## 第2次検討ダム（先行河川）について

対象河川：モセカルベツ川（北海道）

年 度	平成 27 年 度		
名 称	平 面 図		
施 行 地	目 梨 郡 羅 臼 町 岬 町		
事業細目			
事業所名	北 海 道 根 室 振 興 局		
図面番号		縮 尺	1/2500

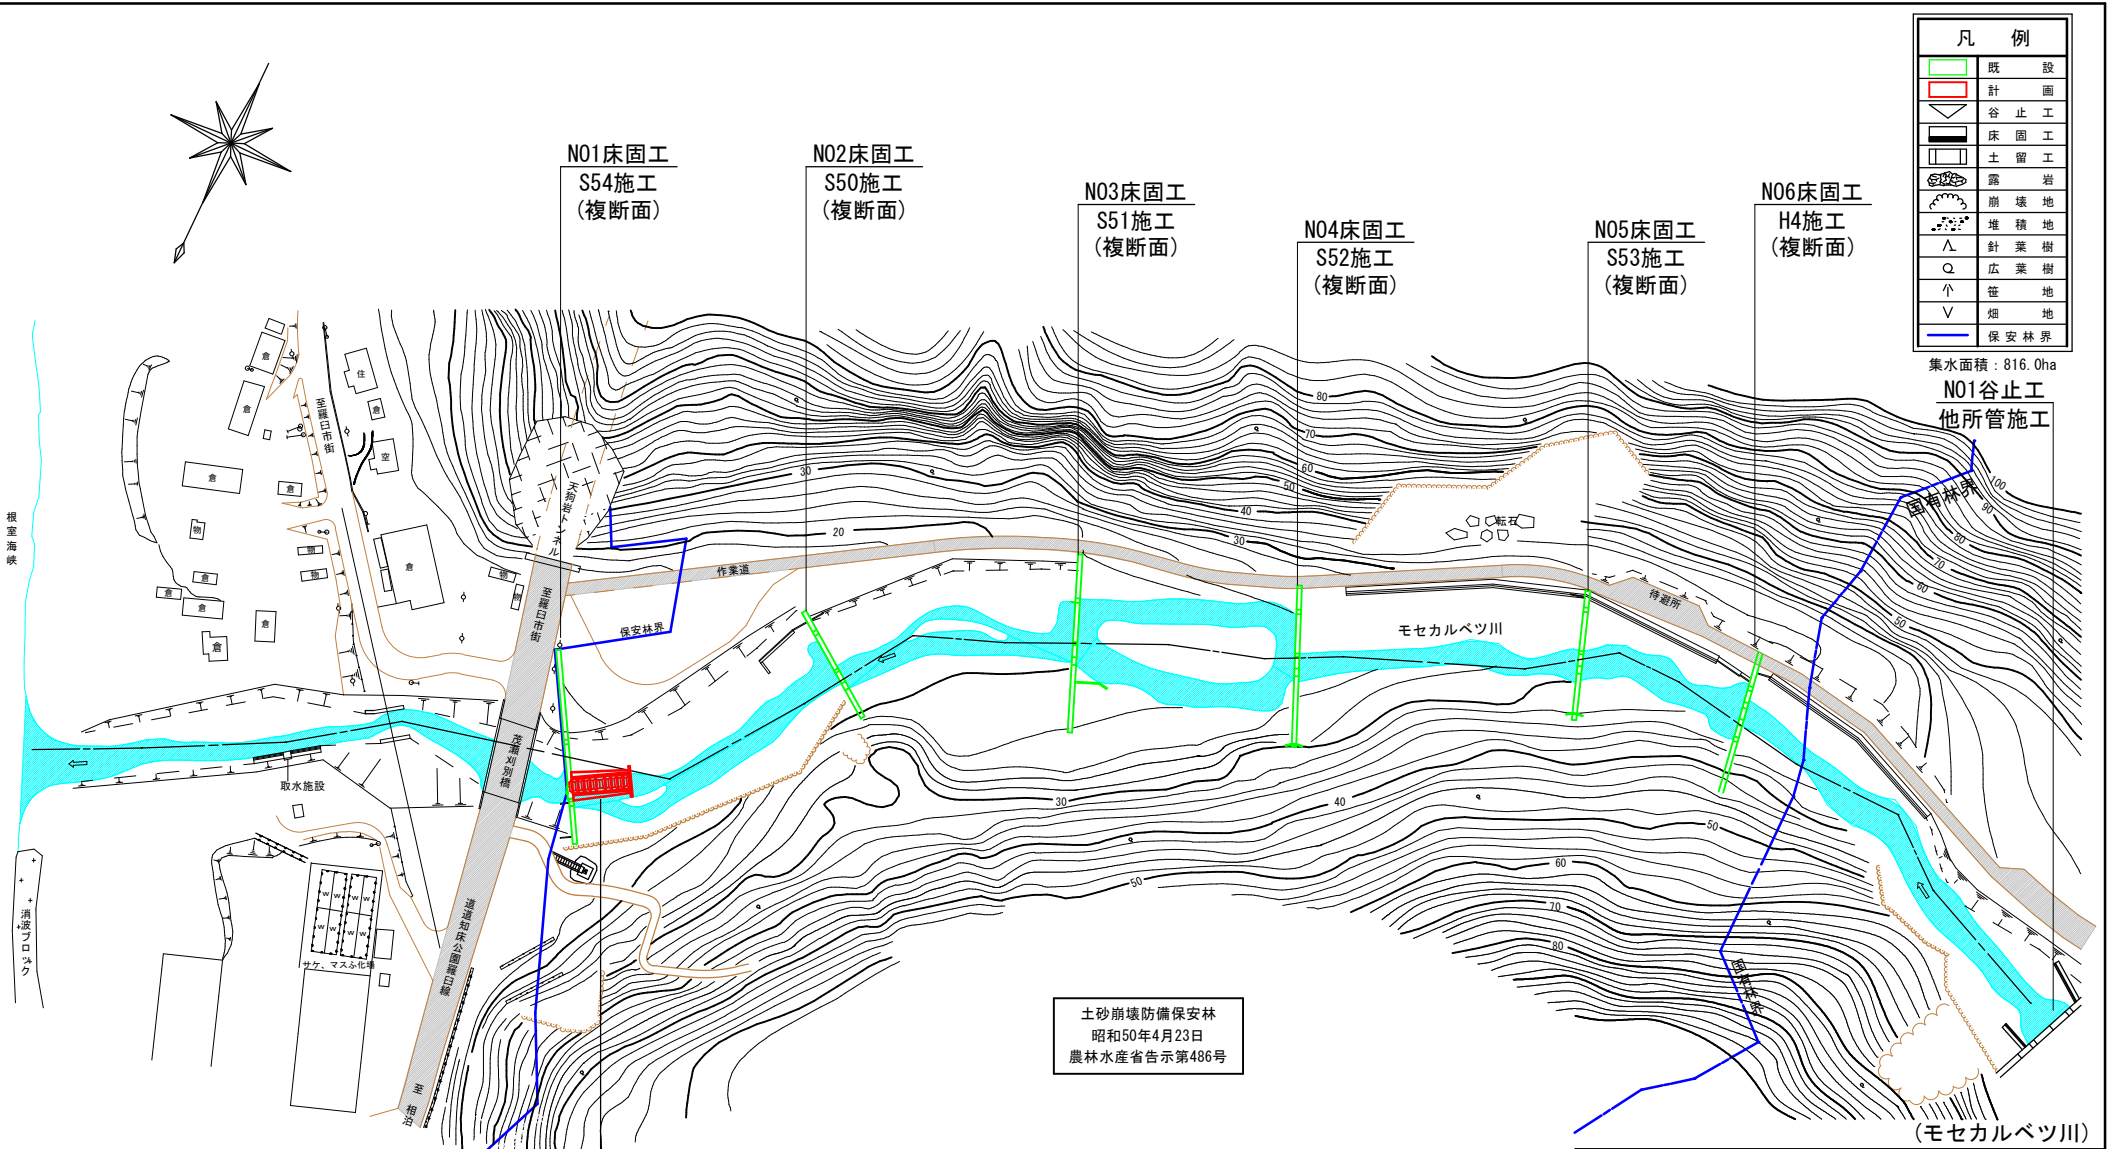
- ・ 落差が問題ではなく、泳ぎ登れるようにすることが必要である。
- ・ ダム放水路を下流に向けて斜めに切る（斜路）は適切な考え方である。
- ・ 現在は、ダムを作った時より登りやすくなっているが、水が空中を飛んでいるので、伝って流れるようにすることが必要である。
- ・ 斜路の流れによりダム下のプールに反転流を作ればよい。
- ・ 今より、河床を低下させないことが重要で、ダム下のプールの存在も重要である（埋める必要はない）。
- ・ 現在の落差は高すぎる。
- ・ 斜路により落差が解消しきれない場合は、下流からの処理（石積み等）が必要かもしれない。

- ・ 落差解消のため、ダム放水路を下流に向けて斜めに切る（斜路）場合でも落差が解消しきれない場合は、下流からの処理（石積み等）が必要。
- ・ 今より、河床を低下させないことが重要で、ダム下のプールの存在も重要である（埋める必要はない）。

- ・ダム放水路を下流に向けて斜めに切る方向で検討した結果、斜路により落差が解消しきれず、下流からの処理（石積み等）が必要となるが、No.1 床固工直下が保安林界であることから、ダム上流側に引き込み式の魚道を新設することによる改良を検討中（平面図、縦断図、参考写真を参照）。
- ・複断面放水路が濘筋を固定化しており、これに伴い下流に落差が生じていることから、河床低下防止及びダム下のプール保全のため、増水時には、複断面放水路以外にも水位が堰上がるようダム上流の過堆積物除去による河道の拡幅を検討中。

魚道工  
L=19.0m
